九州電力株式会社川内原子力発電所第1号機の工事の計画
(原子炉容器出口管台溶接部保全工事) の届出についての確認結果

今回の届出に係る工事計画、発電用原子炉の設置の許可との整合性に関する説明書、設備別記載事項の設定根拠に関する説明書、クラス1機器の応力腐食割れ対策に関する説明書、安全設備及び重大事故等対処設備が使用される条件の下における健全性に関する説明書、耐震性に関する説明書、強度に関する説明書、原子炉容器の脆性破壊防止に関する説明書、設計及び工事に係る品質管理の方法等に関する説明書及び添付図面に加え、別記のとおり九州電力から追加で提出のあった内容も併せて確認した。

図 1 管台セーフエンドとホットレグ

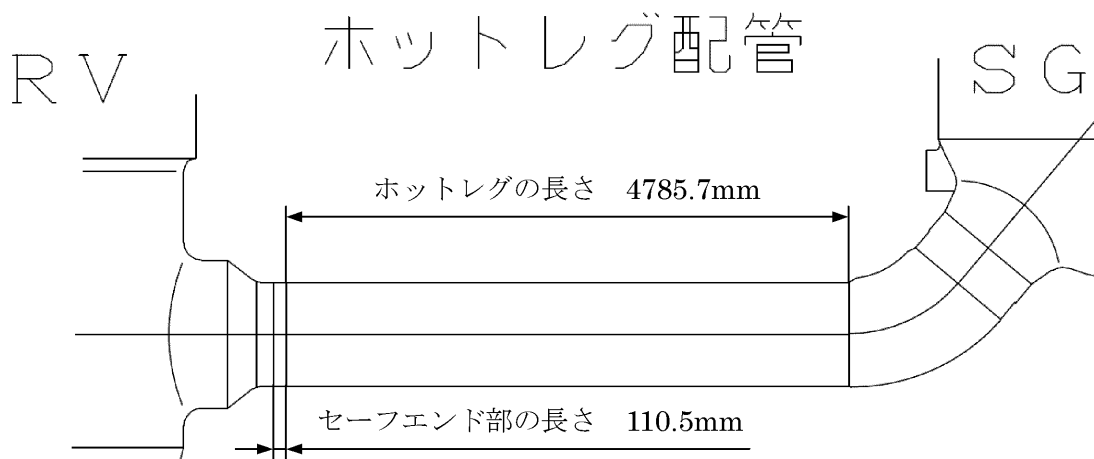
川内 1 号機の建屋一ループ連成解析において、建設時から、セーフエンドはホットレグ配管の長さに対して 2%程度と十分短く、ホットレグ配管に対して管台部の剛性は十分に高いことから、管台の一部として剛体としてモデル化している。したがって、当該部の断面積及び断面 2 次モーメントはループ解析に用いていない。

また、切削することで剛性は下がるものの、配管に対し管台部の剛性は十分に高いことから、建設時の考えを踏襲し剛体として扱っている。加えて、今回のインレイ工事では、切削した後にクラッド溶接で同形状に埋め戻すことから、実際の剛性は切削した管台部剛性よりも高くなっている。
